ZAWIADOMIENIE Nr 5

Utworzenie przystani morskiej w Wolinie

W toku prowadzonego postępowania do Zamawiającego złożono zapytania i wnioski o wyjaśnienie treści SWZ.

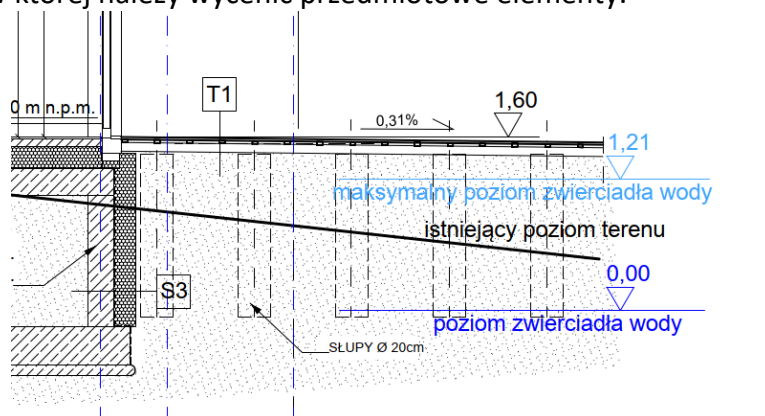
Na rys. PW/B1/A/5 Obiekt B1- budynek administracyjno-socjalny branża Architektura pokazane są słupy $\varnothing 20$ cm. Prosimy o przekazanie szczegółów konstrukcyjnych oraz wymagań materiałowych dla wskazanych elementów. Prosimy również o wskazanie pozycji w przedmiarze robót, w której należy wycenić przedmiotowe elementy.

Zamawiający dołącza rysunki doszczegóławiające obiekt opisany na zagospodarowaniu terenu jako O6 – Molo stałe: Rys.PW.ZT.K.1, PW.ZT.K.2, PW.ZT.K.3.

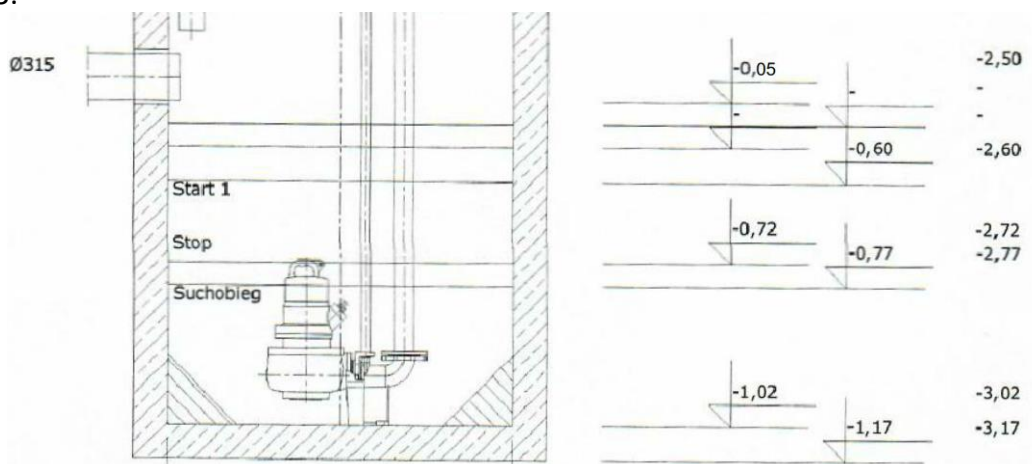
Rys. PW/ZT/S/14 – prosimy o przekazanie rysunku technicznego (w skali, zwymiarowanego) pokazującego rzeczywiste wymiary przepompowni wraz z rzędnymi. Zwracamy uwagę, że rzędne pokazane na rysunku nie odpowiadają rzędnym wskazanym na profilu – por. Rys. PW/ZT/Z/3.

Przesyłamy uzupełniony rysunek o rzędne PW/ZT/Z/3

Opis przepompowni w części opisowej opracowania

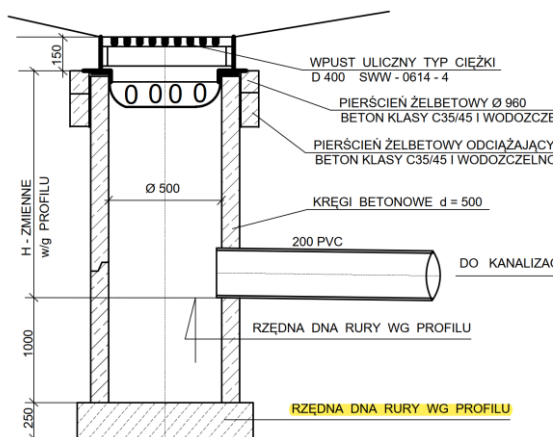
Rys. PW/ZT/S/14 – prosimy o przekazanie szczegółów płyty fundamentowej (oraz aktualizację opisu ze stanem faktycznym).

Załączamy poprawiony rysunek ozn. obecnie PW/ZT/S/15.

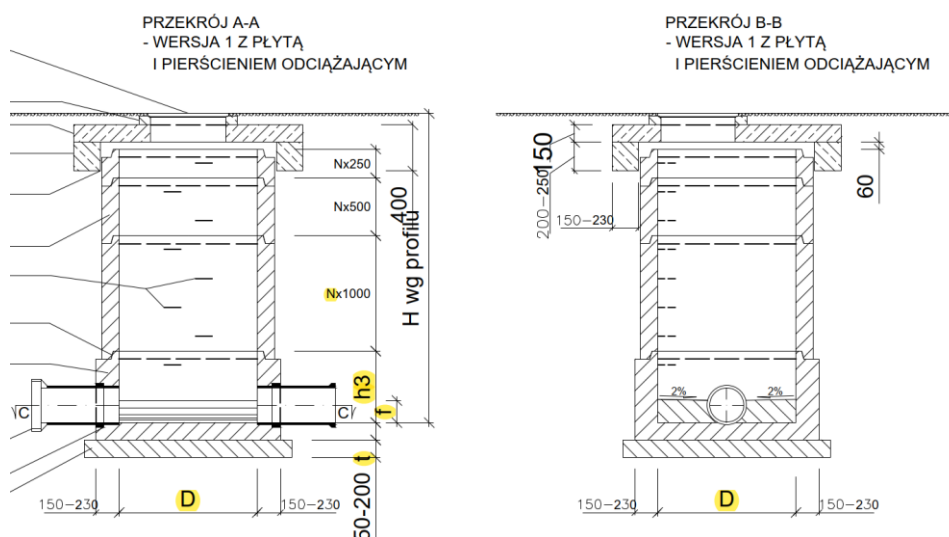
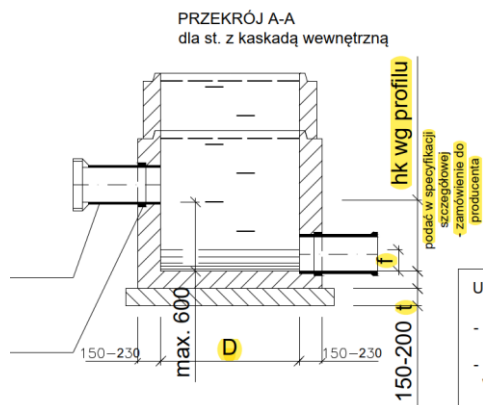
Rys. PW/ZT/S/16 – prosimy o podanie wymiarów oznaczonych na rysunku symbolami literowymi: D, t, f, h3 oraz modułu N. Ponadto, dla przedziału wymiarów np. 150-230 prosimy o wskazanie, który z wymiarów należy przyjąć do wyceny. Prosimy o określenie jednostki w jakiej podane są wymiary.

Załączamy poprawiony rys. PW/ZT/S/16

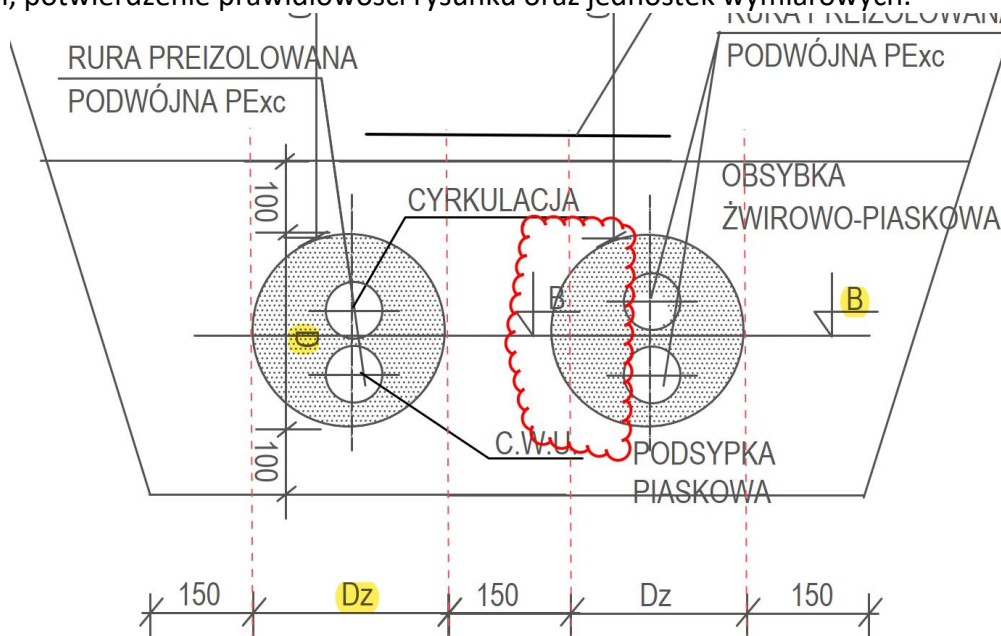
Rys. PW/ZT/S/18 – prosimy o podanie wymiarów i rzędnych oznaczonych symbolami literowymi, potwierdzenie prawidłowości rysunku oraz jednostek wymiarowych.

Zamawiający dołącza poprawiony rys. -zmieniony nr PW/ZT/S/18

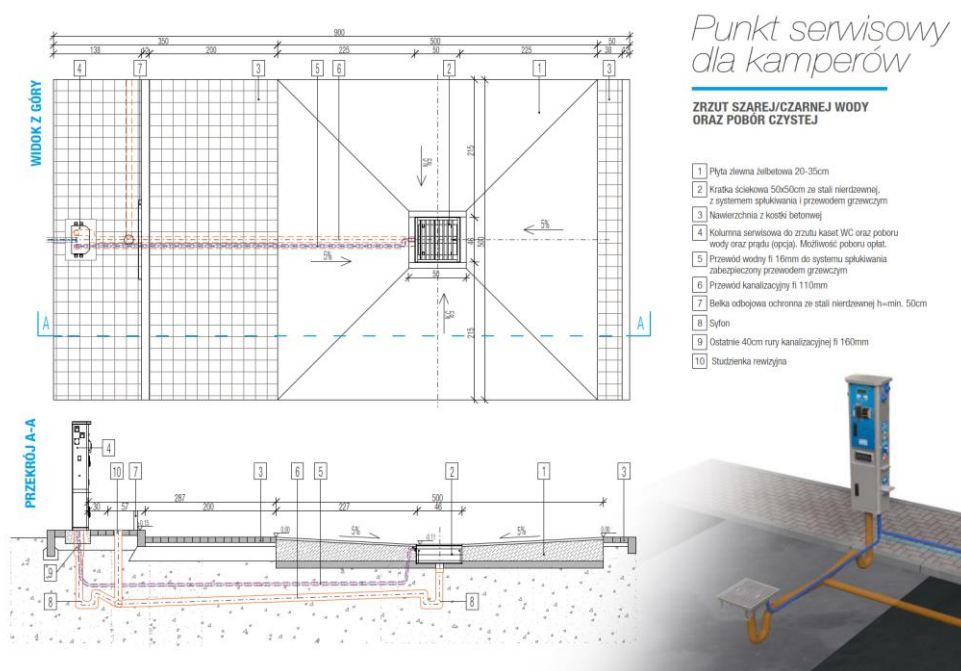
PW/ZT/S/24 – prosimy o skorelowanie rzutu i przekroju z projektem branży drogowej. Zamieszczony szkic (wyciąg z ulotki, katalogu – patrz poniżej) nie odpowiada stanowi projektowanemu zgodnie z Tom I.2 Drogi i parkingi.

Załączamy poprawiony rysunek obecny nr rys. PW/ZT/S/24

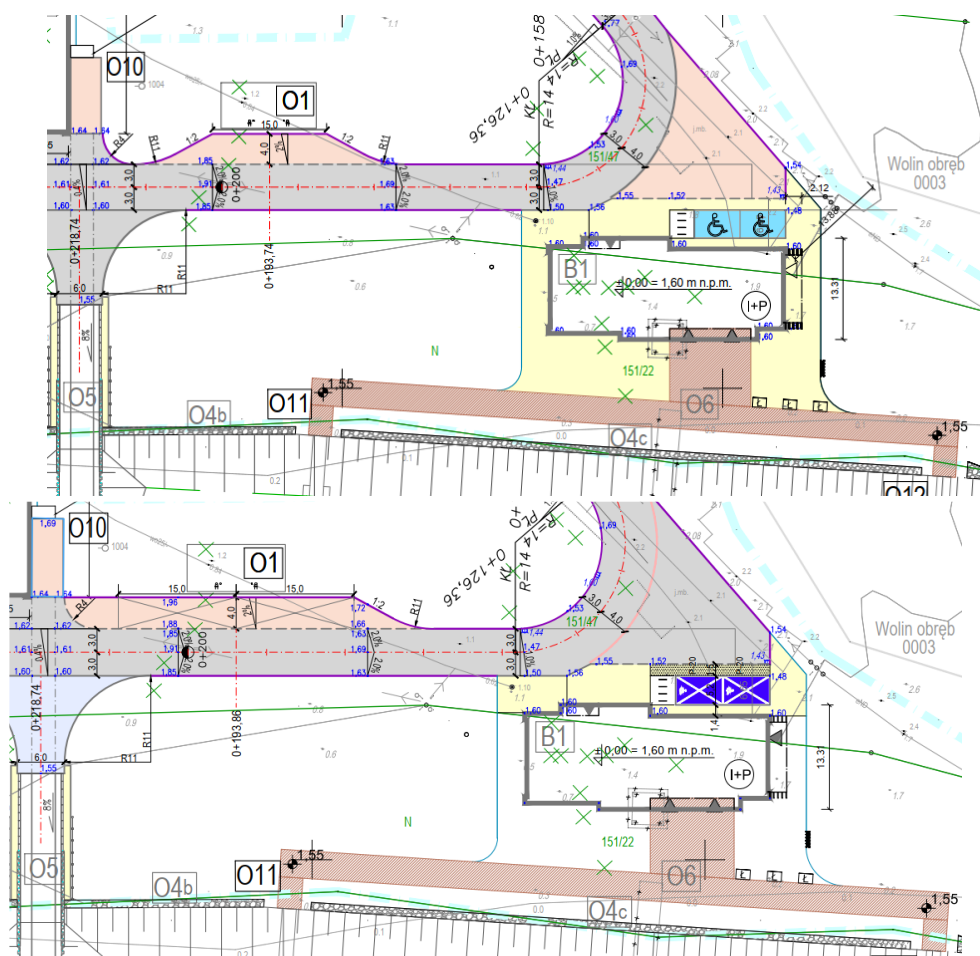
Projekt Budowlany / Wykonawczy – branża drogowa: prosimy o informację, według której dokumentacji należy realizować roboty, tj. w części rysunkowej projektu budowlanego – patrz rys. nr PB/DR/1.2 Drogi i parkingi przy budynku B1 zaznaczony jest obszar opisany jako projektowane chodniki z kostki betonowej, który nie został uwzględniony w projekcie wykonawczym na odpowiadającym rysunku.

Należy uwzględnić w ofercie chodniki z kostki betonowej gr. 8 cm
